AMENDMENT - INVITATION TO TENDER

Title-Sujet: Construction - Rénovations et améliorations de bâtiments	
Solicitation No. - No. de l'invitation 201901010	Date 13 juillet, 2018
Client Reference No. - No. De Référence du Client 201901010	Amend No.- No. du modif. 006
GETS Reference No. - No. de Référence de SEAG 201901010	
Solicitation Closes -L'invitation prend fin at - à 14:00 HAE on - le 18 juillet, 2018	
F.O.B. - F.A.B. Destination	
Address Enquiries to: - Adresser toutes questions à: jordan.mckenna@rcmp-grc.gc.ca	
Telephone No. - No de telephone 613.843.5518	Fax No. - N° de FAX:
Destination of Goods, Services, and Construction: Destinations des biens, services et construction:	
Delivery Required - Livraison exigée:	Delivery Offered - Livraison proposée
Name and title of person authorized to sign on behalf of Vendor/Firm Nom et titre de la personne autorisée à signer au nom du fournisseur/de l'entrepreneur

ADDENDUM No. 1

project IFR UPGRADES
OTTAWA ONTARIO

drawing
**DETAIL 2/A201
(REVISED)
DETAIL 8/A202**

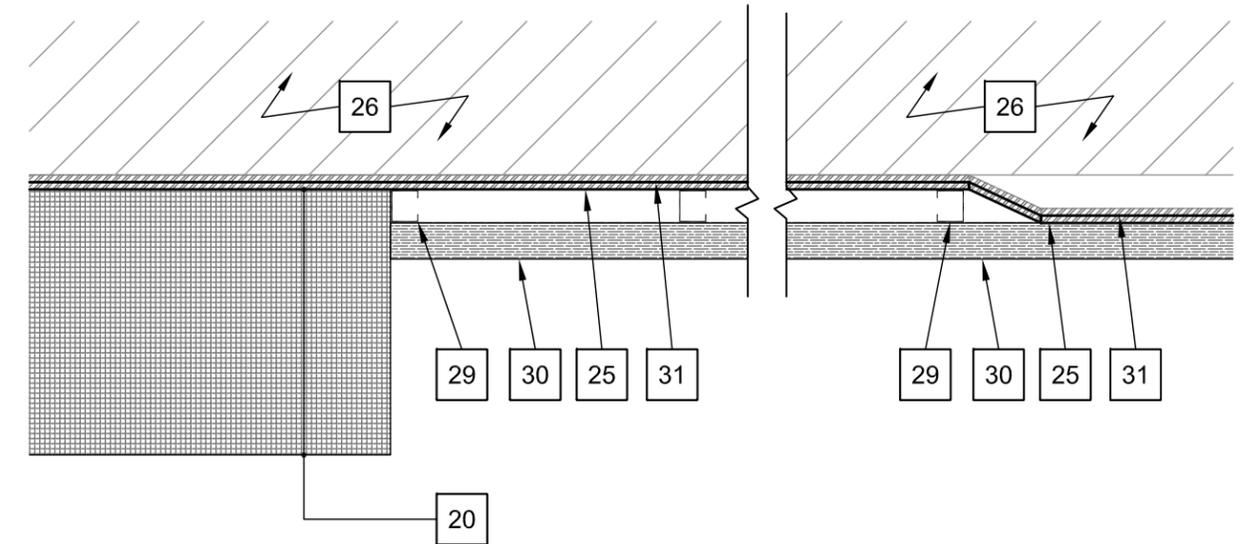
1. **A201 BUILDING SECTIONS**
 - .a Refer to Detail 2/A202 NORTH/SOUTH BUILDING SECTION. Revise as indicated in ADD1-SK1 attached.
 - .b Refer to DRAWING NOTES A201 and revise as indicated in ADD1-SK1 attached.
2. **A202 DETAILS**
 - .a **ADD** Detail 8/A202 as shown in ADD1-SK1 attached.
 - .b Refer to DRAWING NOTES A202 and revise as indicated in ADD1-SK1 attached.

2
A201
**NORTH/SOUTH BUILDING SECTION
NEW (PARTIAL)**
SCALE 1:50

8
A202
**PLAN DETAIL
SIDEWALL BULLET TRAP AT TRAP**
SCALE 1:50

- # REVISED & SUPPLEMENTAL DWG. NOTES TO SHEET A/201
- 17. NOTE NOT USED.
- 20. -50mm BALLISTIC PANELS
-16Ga. VERTICAL FORMED CHANNEL TO CREATE AIRSPACE TO SUIT DEPTH OF OFFSET OF EXISTING BULLET TRAP SIDEWALL FROM CONCRETE BLOCK RANGE WALL. PROVIDE DOUBLE CHANNEL AT EACH JOINT AND AT MIDPOINTS OF PANELS.
-10mm AR500 STEEL PLATES ATTACHED TO EXISTING STEEL PLATE WALL FINISH
- 21. -50mm ACOUSTIC BALLISTIC PANELS
-10mm AR500 STEEL PLATES ATTACHED TO EXISTING STEEL PLATE WALL FINISH

- # REVISED & SUPPLEMENTAL DWG. NOTES TO SHEET A/202
- 20. BALLISTIC RUBBER BLOCK BULLET TRAP:
-BALLISTIC RUBBER BLOCKS
-STEEL PLATES WITH SEAM PLATES (SEAM PLATES NOT REQUIRED WHERE THERE ARE EXISTING STEEL PLATES)
-EXISTING STEEL PLATE PARTIAL COVERAGE
-ENSURE THAT JOINTS OF NEW AND EXISTING STEEL PLATES ARE NOT ALIGNED.
- 29. 16 Ga CHANNELS FOR AIRSPACE.
- 30. ACOUSTIC BALLISTIC RUBBER PANELS.
- 31. EXISTING STEEL BULLET TRAP SIDEWALL.
